**ATA DE AUDIÊNCIA PÚBLICA Nº 2/2012 – Ônibus Rural Escolar**

**ASSUNTO:** Audiência Pública para esclarecer aos interessados os principais aspectos dos processos de aquisições públicas e levantar subsídios para a definição de especificações técnicas de Ônibus Rural Escolar, com a finalidade de atendimento a alunos da educação básica das instituições de ensino municipal, estadual e do Distrito Federal.

**1. ESPECIFICAÇÕES TÉCNICAS DOS ÔNIBUS RURAIS ESCOLARES**

Figura 05

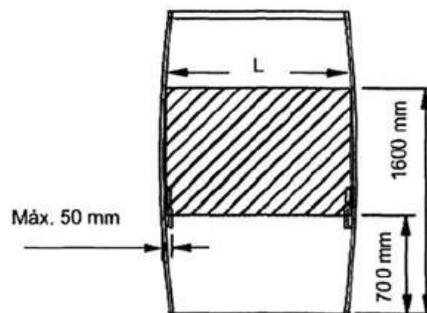
**ELEVADOR COM 3 DEGRAUS E POSIÇÃO DA PORTA – VERIFICAR DIMENSÃO 150mm SEM ELEVADOR e 1050 mm /1100mm COM ELEVADOR – INCLUIR LIMITES**

Figura 08

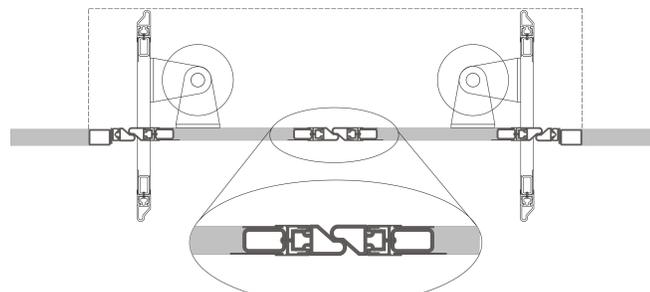
#### VERIFICAR POSSIBILIDADE DE VASSOURA

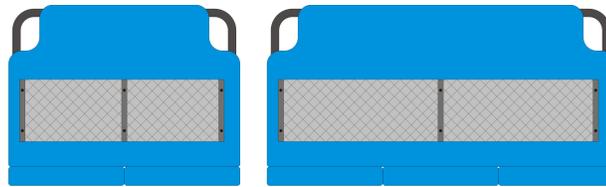
#### **VERIFICAR FIGURA**
